Panamá, 03 de abril de 2023
DICOMAR-0150-2023

INFORME TÉCNICO DICOMAR N° 021-2023

Segunda Información Aclaratoria del Estudio de Impacto Ambiental Categoría II, “EMBARCADERO”.

Imagen 1. Planicie de inundación para periodo de retorno de 100 años presentado en el Estudio Hidrológico.

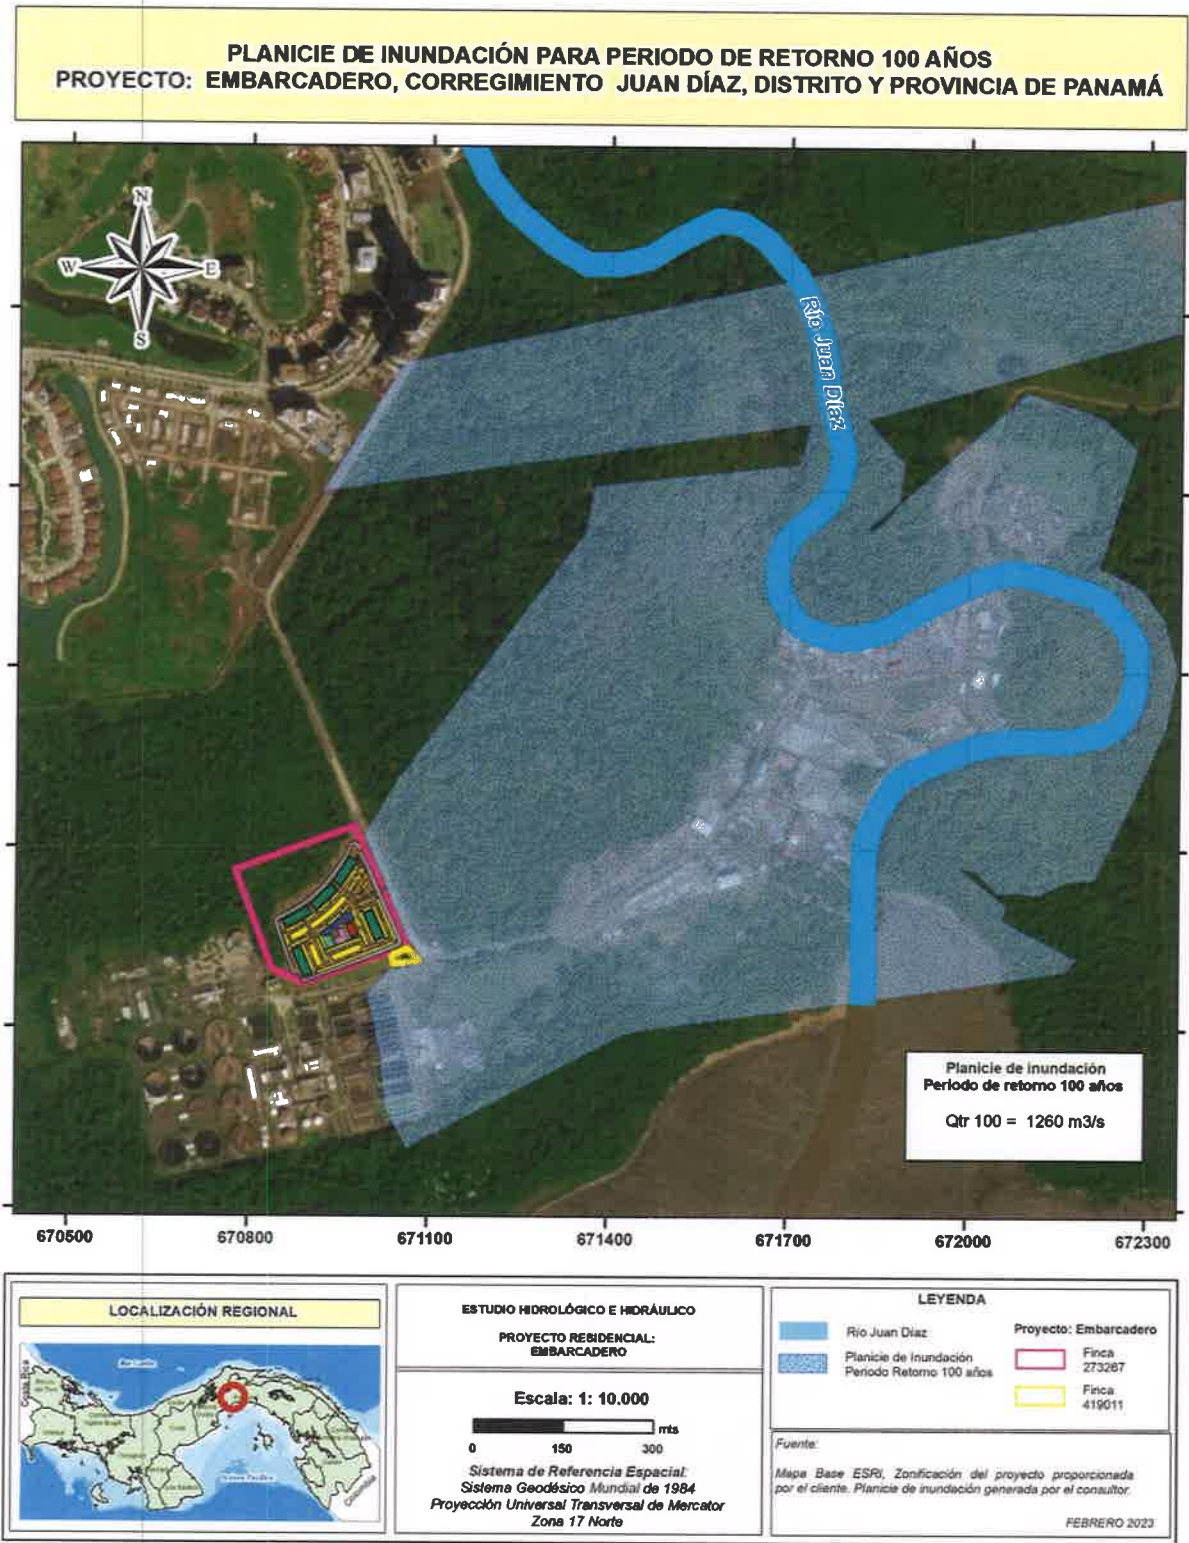
- Presentar Estudio hidrológico para verificar que se puede realizar relleno a los 6,5 msnm que plantea el EsIA con relación a los manglares adyacentes y la propia estructura de la Planta de Tratamiento de Aguas Residuales o hacer la construcción del complejo sin aumentar el nivel del suelo.

Al evaluar los resultados y conclusiones del Estudio Hidrológico e Hidráulico, consideramos que la propuesta de terracería segura para el proyecto de 6.5 msnm cumple con (NAME) para periodo de retorno de 1 en 100 años.

Adjunto a esta nota se presenta en el Anexo 1. Estudio Hidrológico e Hidráulico, donde se verifica esta condición.

- Los Niveles Máximos de Aguas Extraordinarias (NAME) para periodos de retorno de 1 en 50 años para las secciones transversales que circundan el proyecto terreno sin el talud y con la incorporación del talud son de 4.74 msnm.
- Los Niveles Máximos de Aguas Extraordinarias (NAME) para periodos de retorno de 1 en 100 años para las secciones transversales que circundan el proyecto terreno sin el talud y con la incorporación del talud son de 4.96 msnm.
- Las elevaciones obtenidas de la simulación hidráulica versus la elevación del talud, indican que cumplen con el criterio del MOP de mantener un margen de 1.50 m sobre el NAME, que sería en ambos casos, para Tr 1 en 50 años 6.24 msnm (4.74m + 1.50m) y de 6.46 msnm (4.96m + 1.50m).
